新機能および補足説明について

本機はソフトウェアのバージョンアップにより、下記の新機能の追加や仕様変更を行いました。

8. DDNS画面に「設置地域」設定を追加

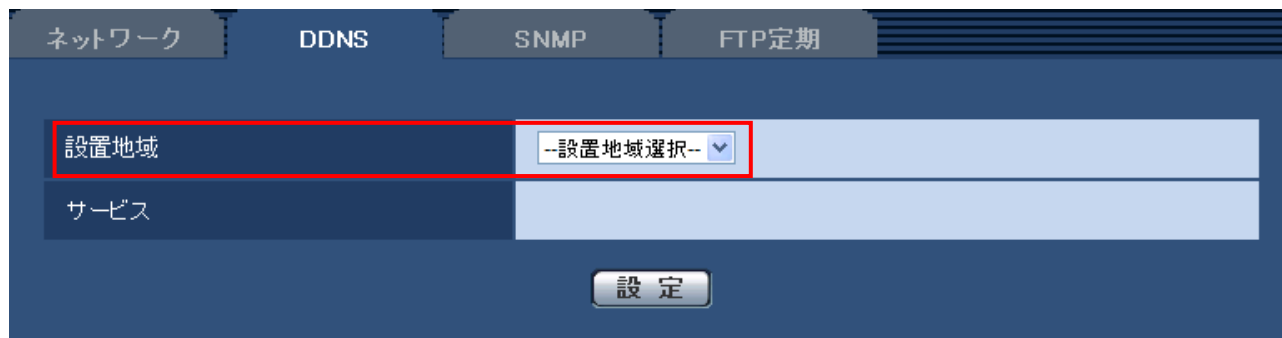
【設置地域】

本機をご使用される地域を「日本」、「日本以外」から設定してください。

「日本」を設定した場合：Off、みえますねっとPRO、みえますねっと、ダイナミックDNS Update (DHCP連携なし)、ダイナミックDNS Update (DHCP連携)

「日本以外」を設定した場合：Off、Viewnetcam、ダイナミックDNS Update (DHCP連携なし)、ダイナミックDNS Update (DHCP連携)

20. SSLメールサーバーに対応

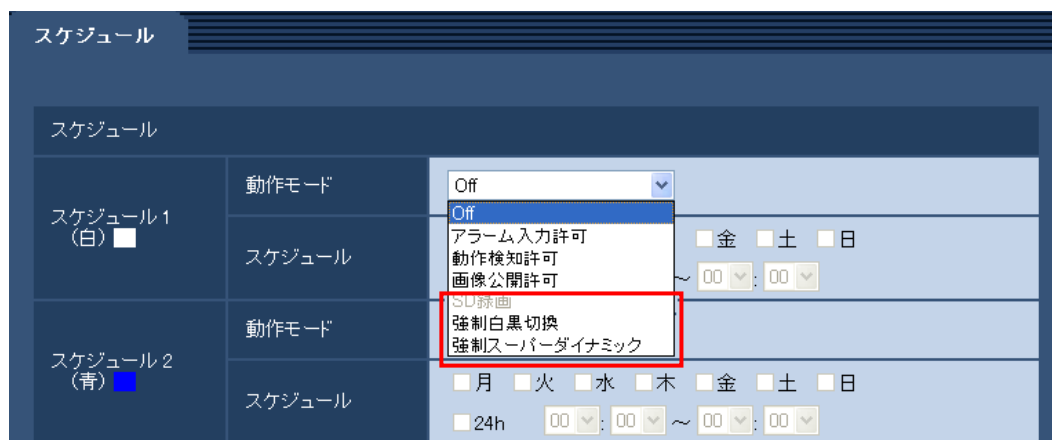
[SSL]

「アラーム通知」や「自己診断通知 (SD)」のメール通知をSSL暗号化して送信する場合には、Onに設定してください。「On」に設定すると、[認証方法]は「SMTP」に設定されますので、認証用の[ユーザー名]、[パスワード]を設定してください。

24. ライブ画の[select language]プルダウンメニューにポルトガル語を追加 (取扱説明書 操作・設定編 PCから画像を見る－ライブ画ページについて)

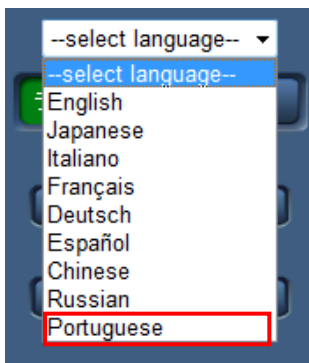
画面の表示言語の選択にポルトガル語を追加しました。

[SSL]

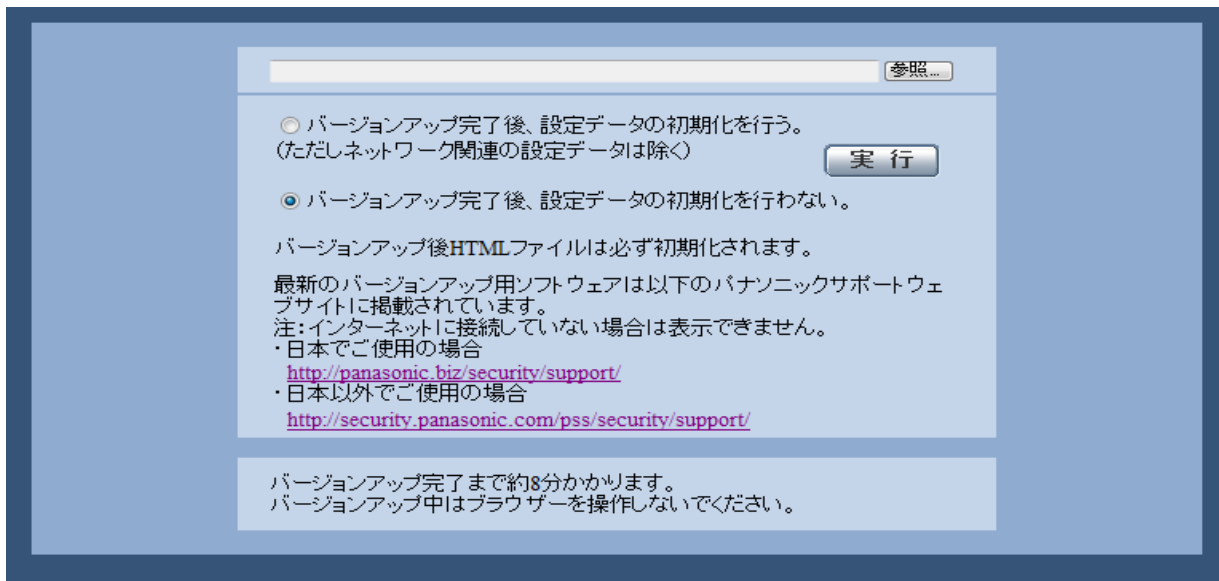
「アラーム通知」や「自己診断通知 (SD)」のメール通知をSSL暗号化して送信する場合には、Onに設定してください。「On」に設定すると、[認証方法]は「SMTP」に設定されますので、認証用の [ユーザー名]、[パスワード] を設定してください。
